## **Autorité environnementale**

# **Avis délibéré de l’Autorité environnementale sur le complément du demi-échangeur de la Varizelle à Saint-Chamond - RN 88 (42)**

**n°Ae : 2023-14**

**Avis délibéré n° 2023-14 adopté lors de la séance du 11 mai 2023**

Figures 8 : Plan des aménagements hydrauliques (source : Dossier)

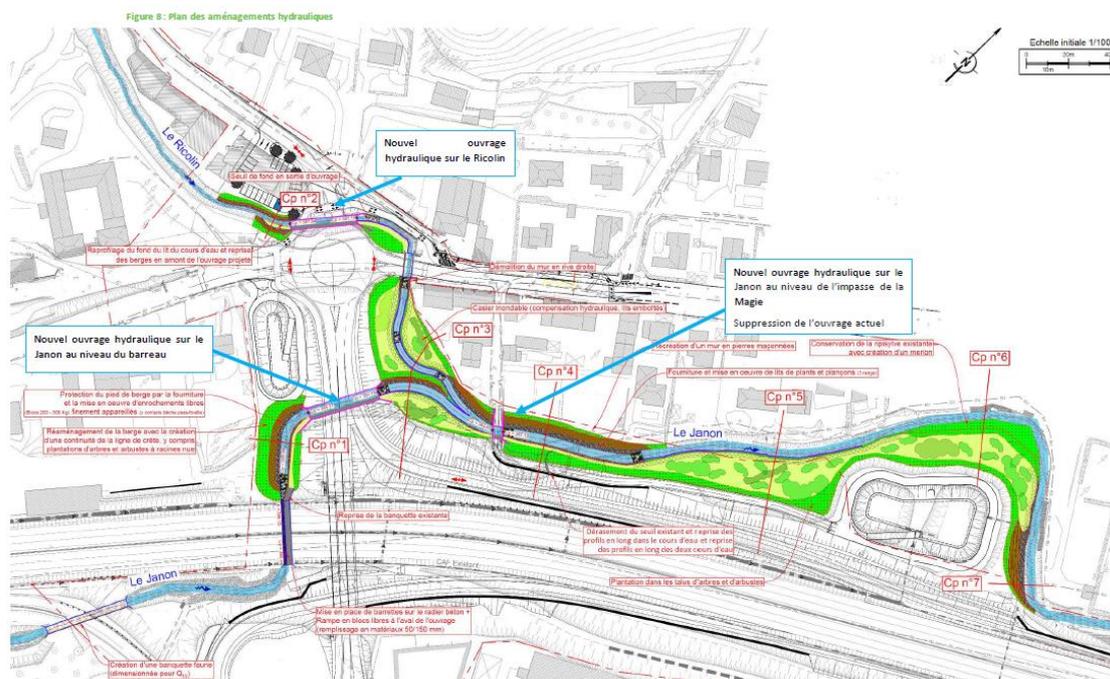
L'ouvrage hydraulique existant sous la RN 88 (OH4621 qui permet le franchissement du Janon par la RN) est conservé, mais aménagé afin d'assurer la restauration de la continuité piscicole. La banquette actuelle de 3 m (qui ne laisse qu'un mètre au Janon) et l'entonnement en amont ne sont pas modifiés afin d'éviter la déstabilisation de l'ouvrage. Sont donc prévus le rehaussement de la hauteur d'eau, l'amélioration de la qualité du lit (installation de barrettes d'une hauteur de 20 cm espacées de 4 m de distance) et la mise en place en aval d'une rampe en blocs tapissant le fond du cours d'eau d'une longueur totale de 10 m à la sortie de l'ouvrage. L'usage de cet ouvrage comme passage pour la faune participe également des justifications pour que le lit du cours d'eau ne soit pas davantage élargi dans le cadre des réaménagements des ouvrages.

L'arasement du seuil existant dans le secteur de l'impasse de la Magie (OH4781) juste après la jonction du Ricolin et du Janon permettra de rétablir la continuité écologique.

**L'Ae recommande de chercher à éviter ou réduire les impacts par les choix de détail relatifs à la configuration de chaque franchissement.**

Figure 9 : Présentation des différentes zones inondables pour la compensation hydraulique (source : dossier)

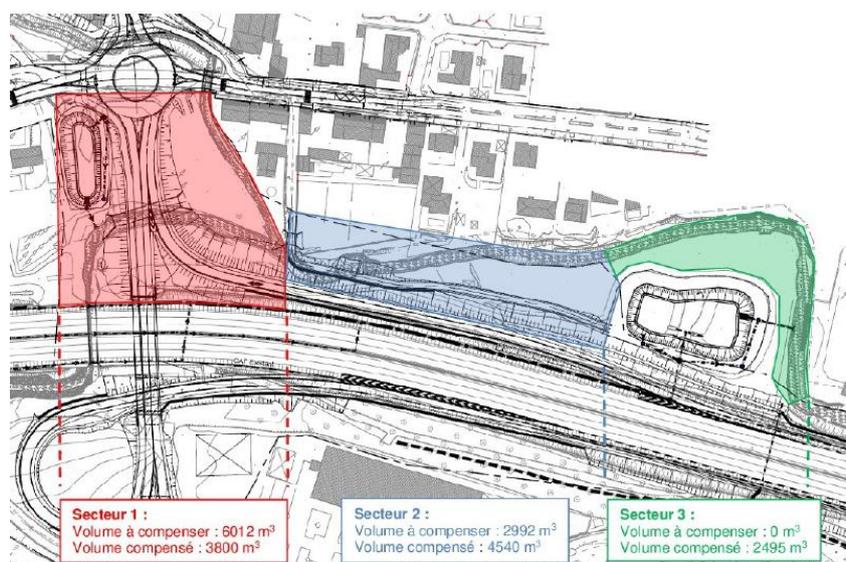
Dans son avis de 2020, l'Ae avait recommandé la démonstration du respect des prescriptions du PPRI. Le dimensionnement centennal a été retenu pour les ouvrages hydrauliques. L'estimation des niveaux des plus hautes eaux a été réalisée à partir des niveaux d'eau dans les cours d'eau issus du PPRNPI du Gier. Une compensation hydraulique volume pour volume est mise en place : les aménagements projetés prévoient un volume à compenser de 9 000 m<sup>3</sup> pour un volume compensé de 10 800 m<sup>3</sup>.

Sur le Ricolin, la capacité de l'ouvrage projeté (OH165) qui se situera sous le nouveau rond-point d'accès au pont routier sera supérieure à l'ouvrage existant ce qui garantira une amélioration en matière d'inondations.
